梅列区三明学院限价商品住房·博学佳园项目

规划方案变更文本

博学佳园

设计更改通知

5#B 一层平面图 变更前

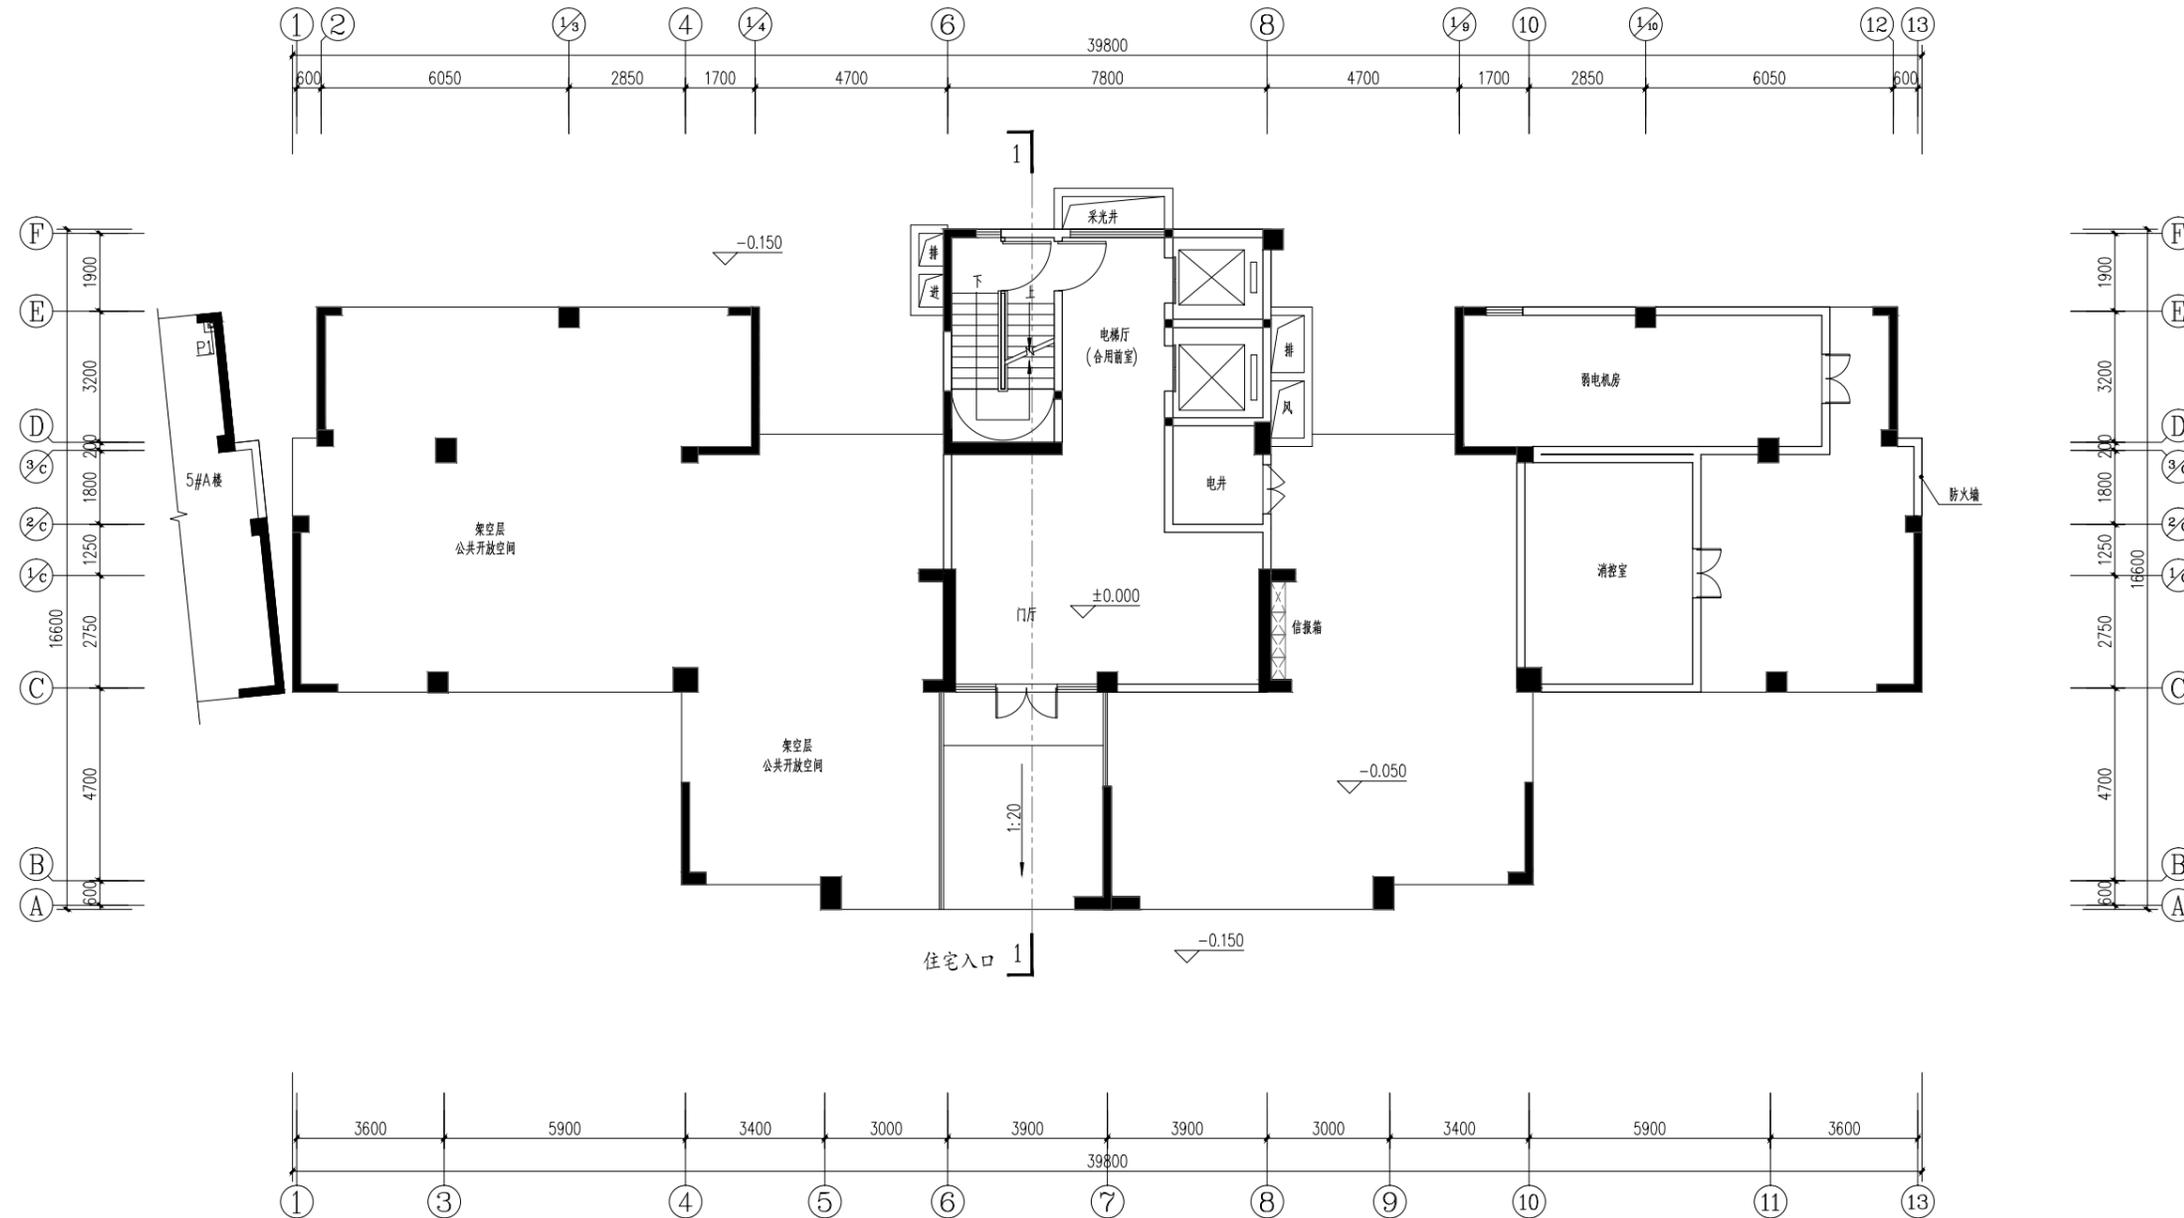
5#B楼
 一层
 1、8轴交 D 轴风井调整。
 2、10~1/10轴交 3/C 轴墙体调整, 消控室增大。

5#B 屋面平面图 变更前

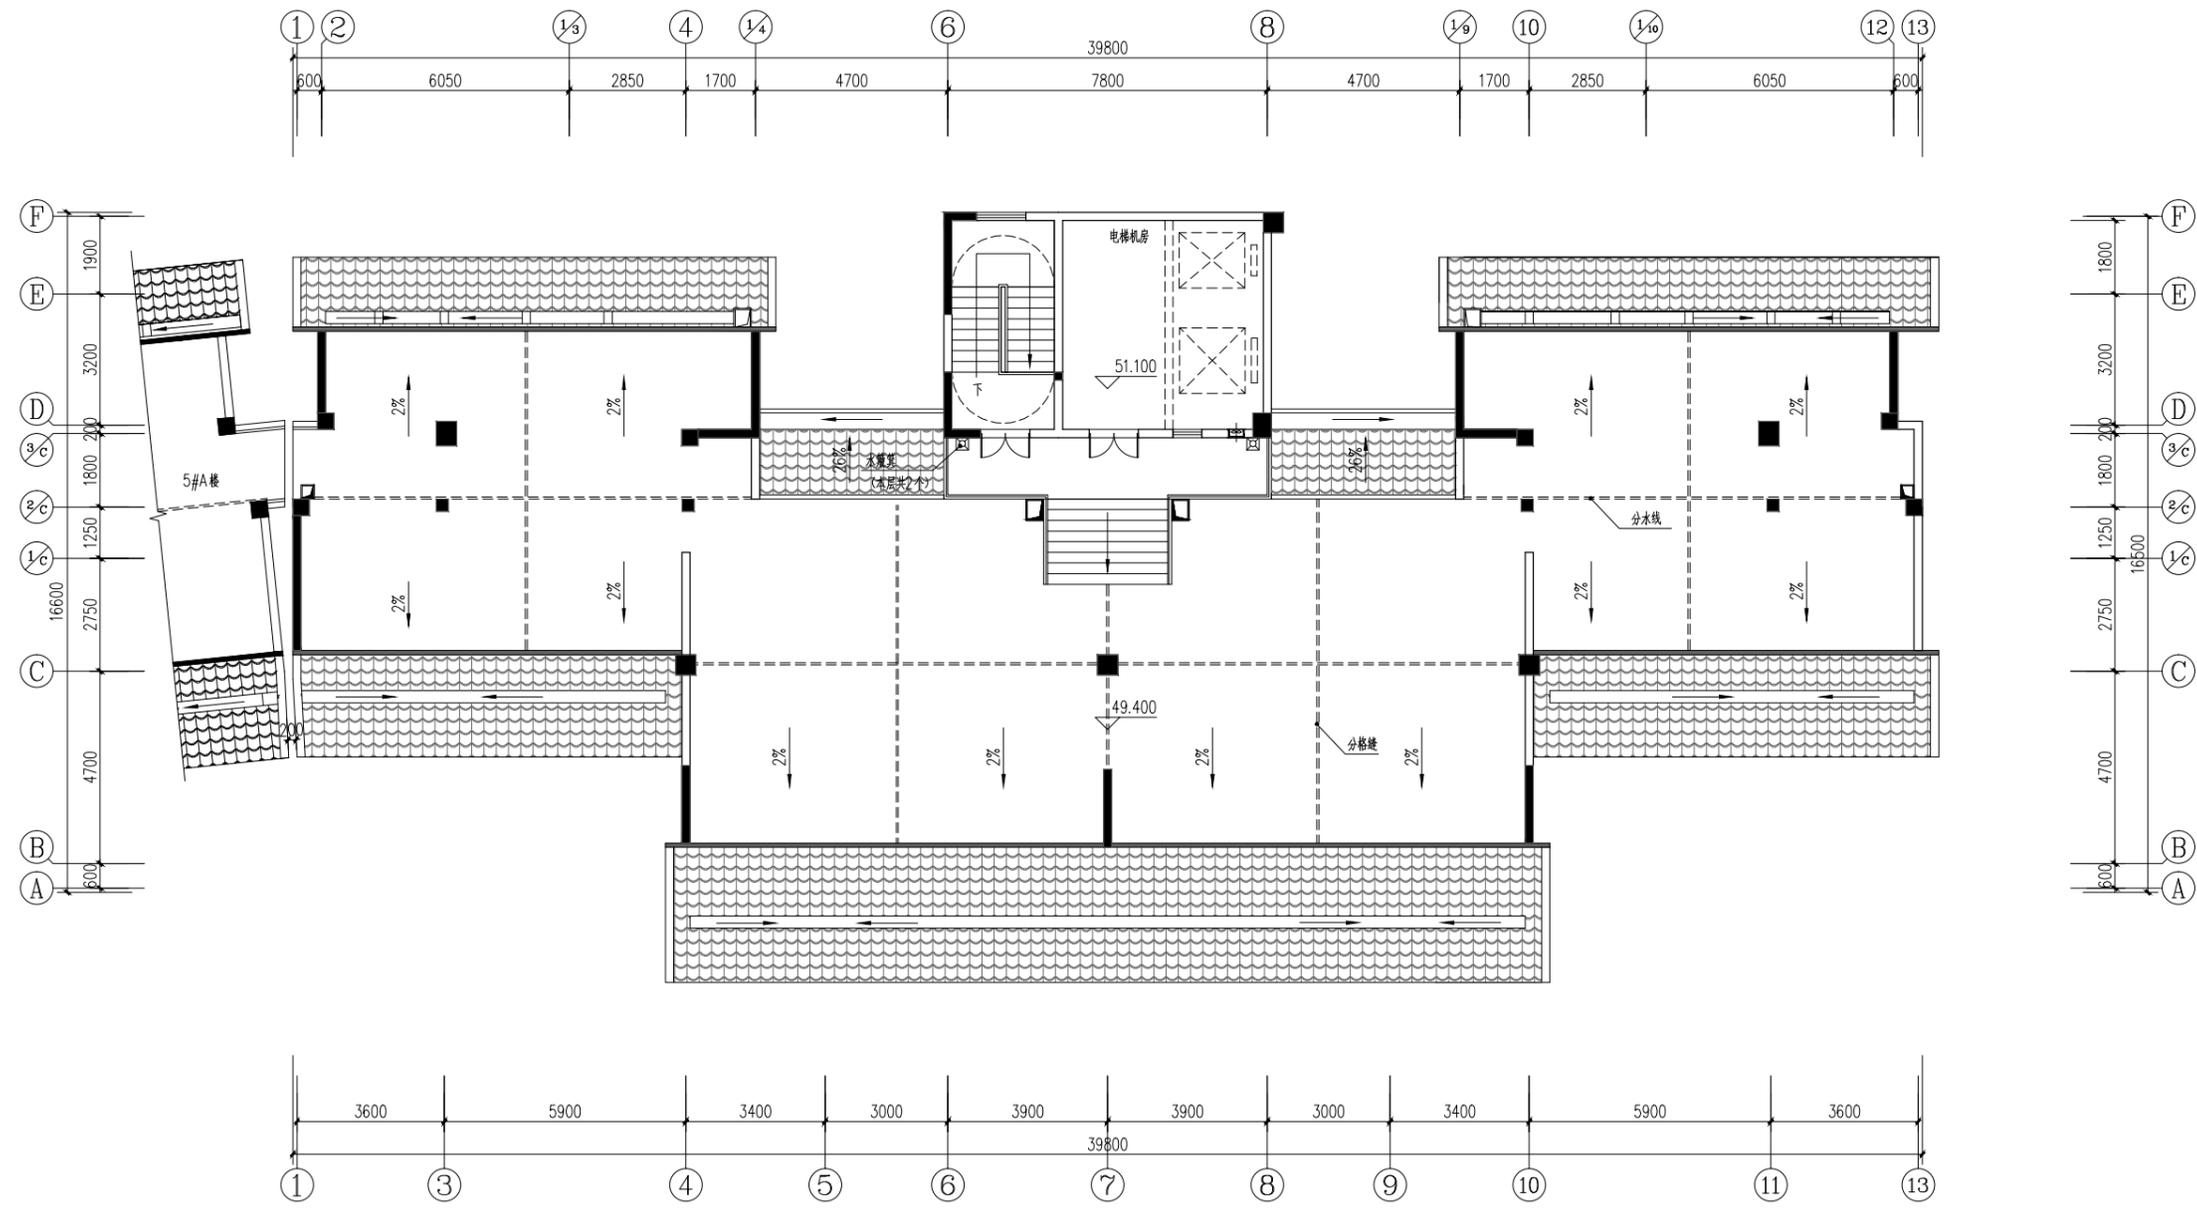
屋面层
 1、1/C~3/C 交 6~8 轴室外台阶调整。

5#B 屋面平面图 变更后

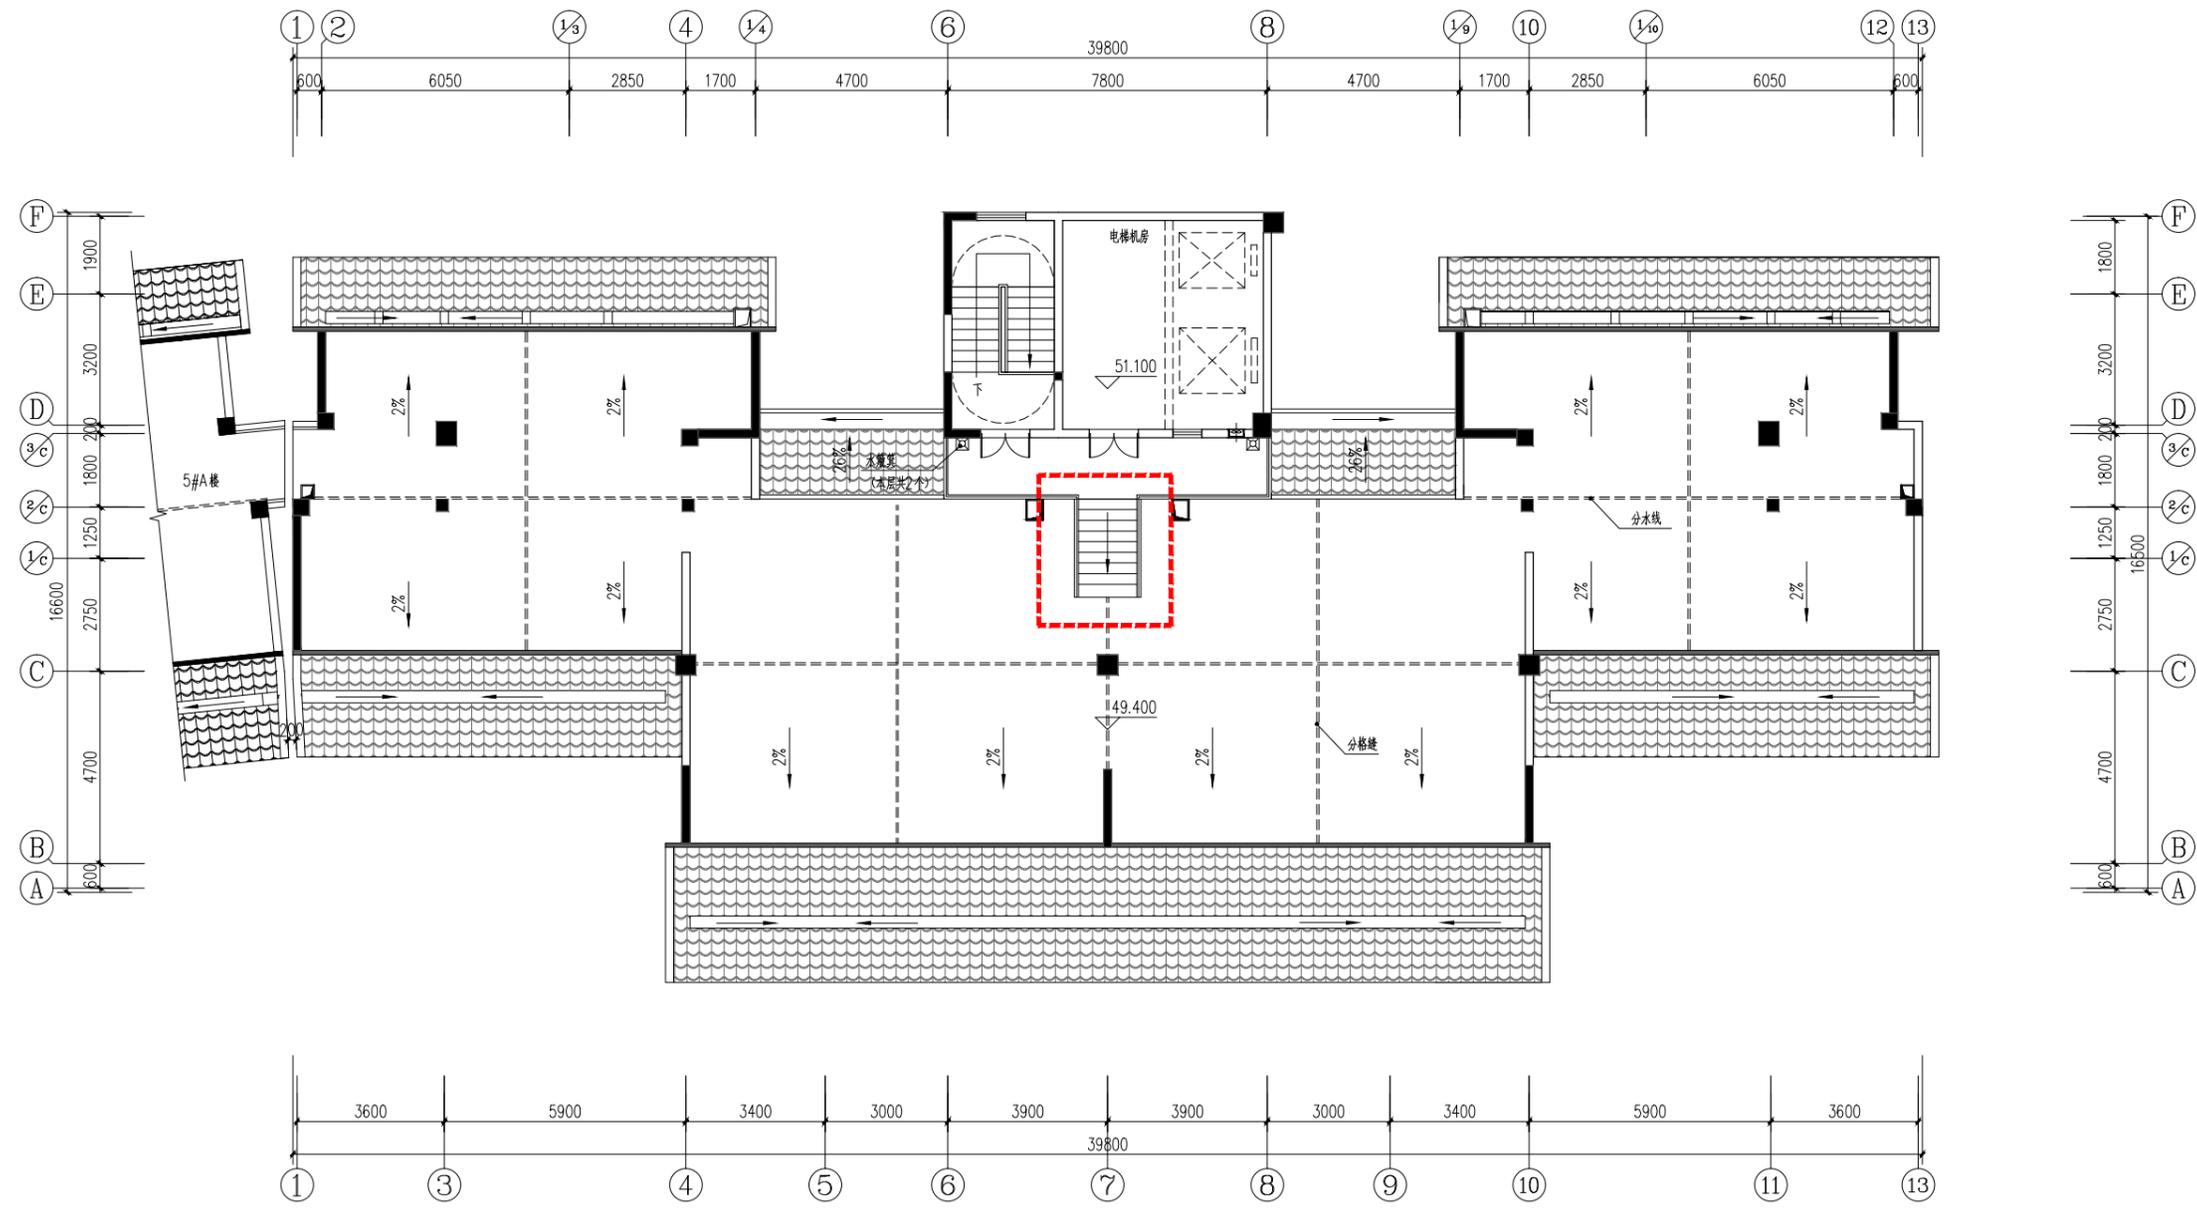
修改内容：1、1/C~3/C交6~8轴室外台阶调整。

6# 一层平面图 变更前

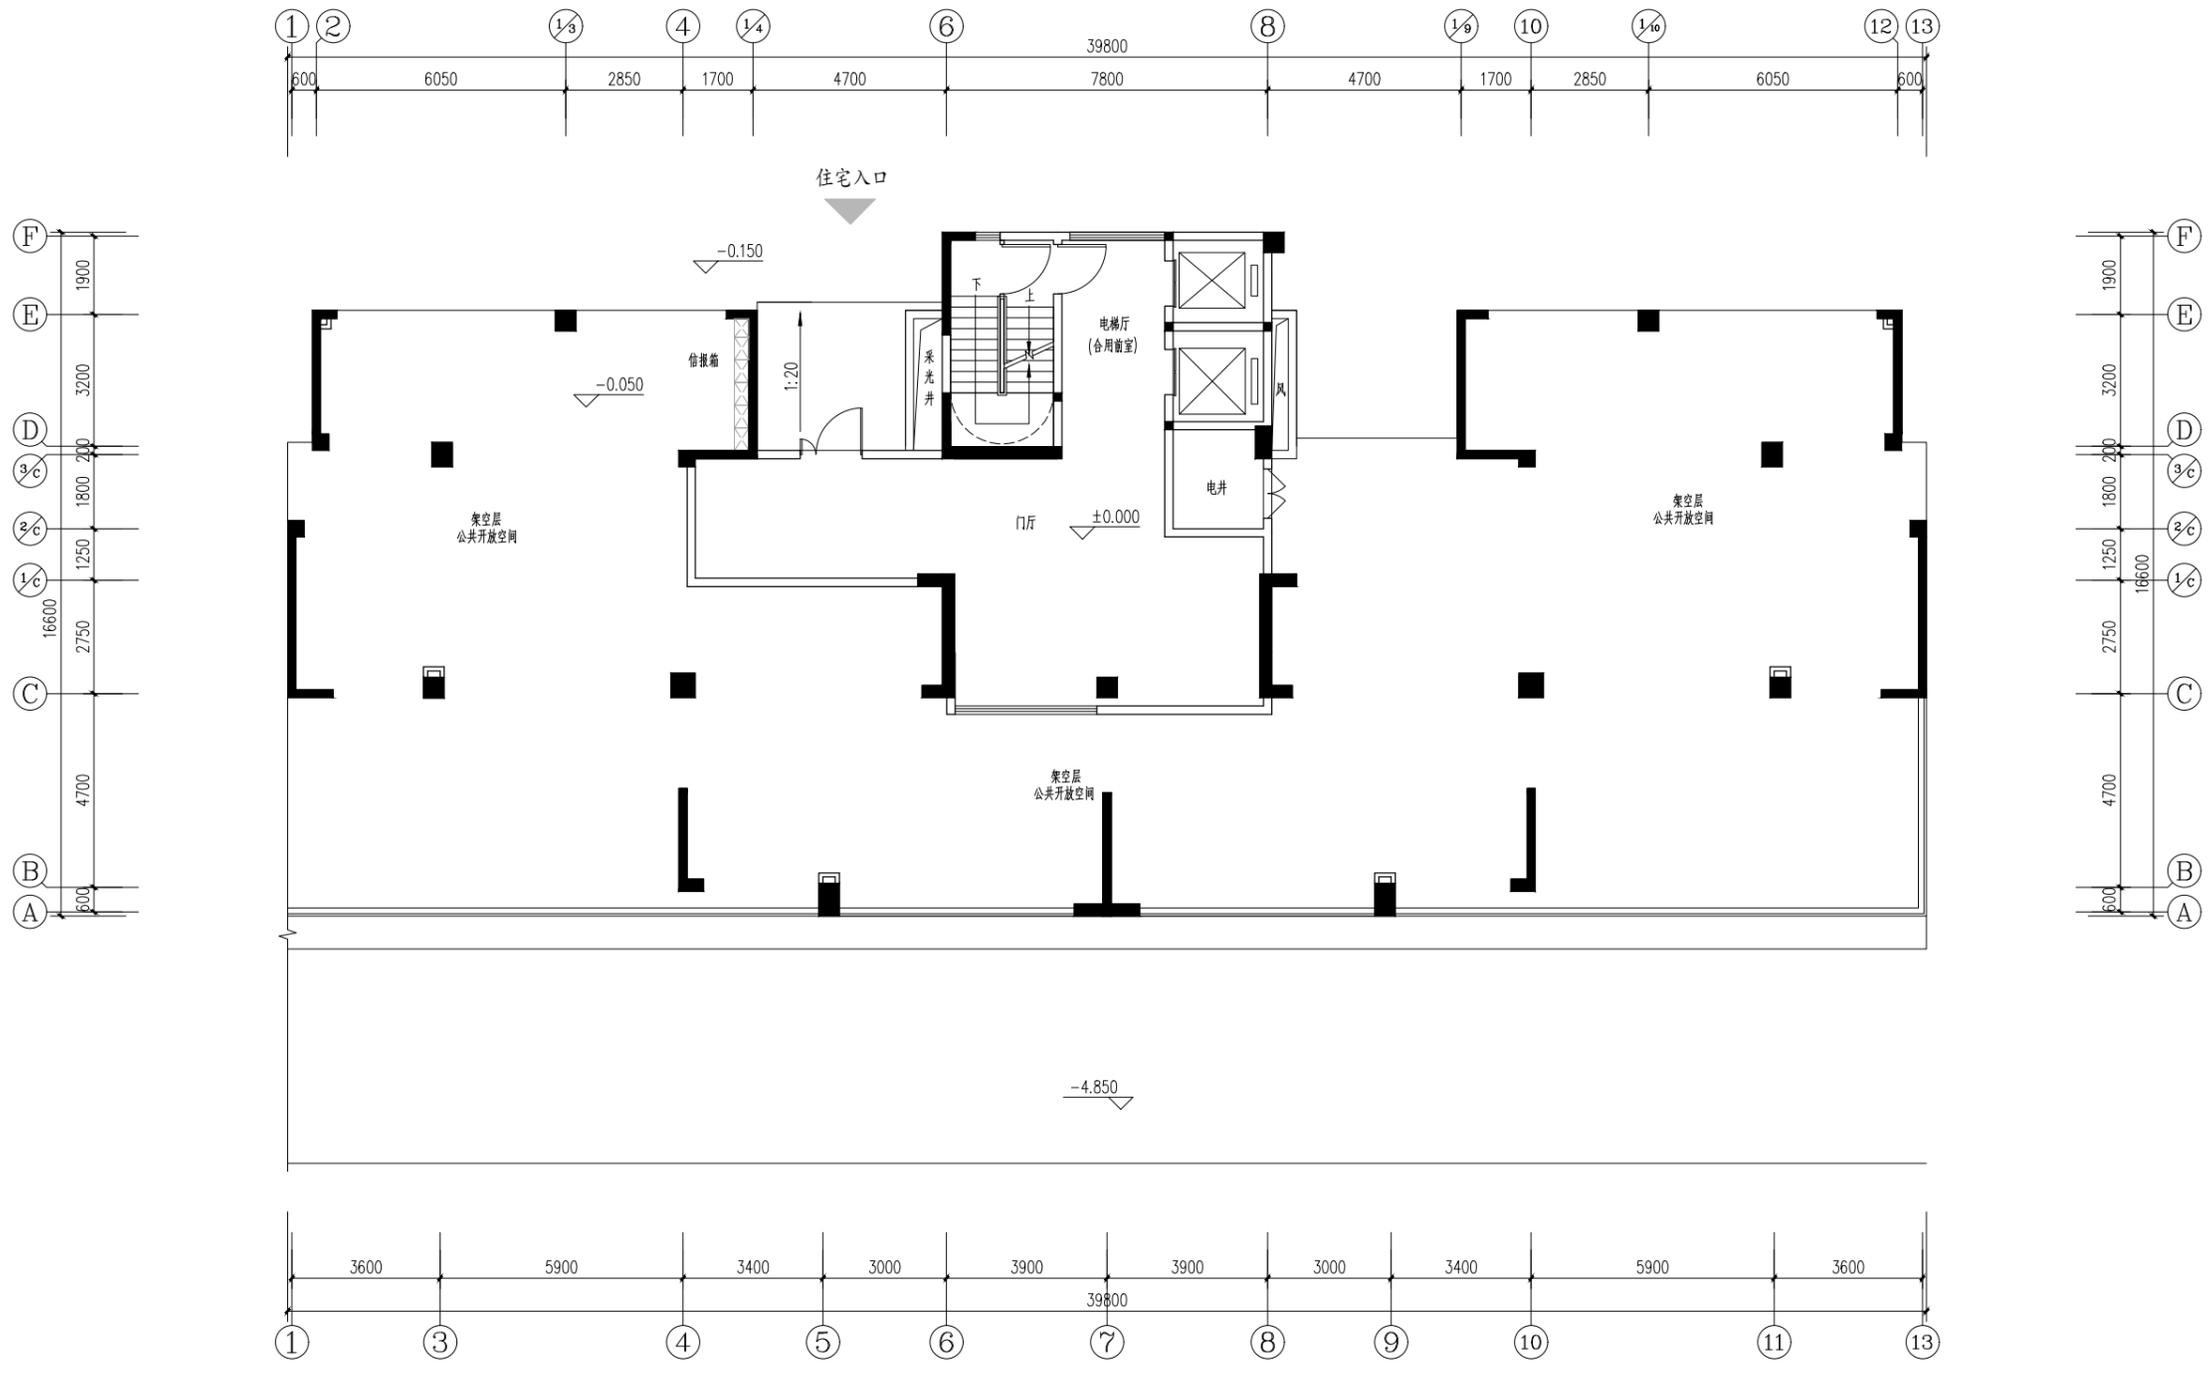
6#楼
 一层 1、C轴交6轴~8轴墙体往 F轴方向位移 0.4m 。
 2、D轴~1/C轴交4轴墙体往1轴方向位移 0.2m 。
 以下内容空白
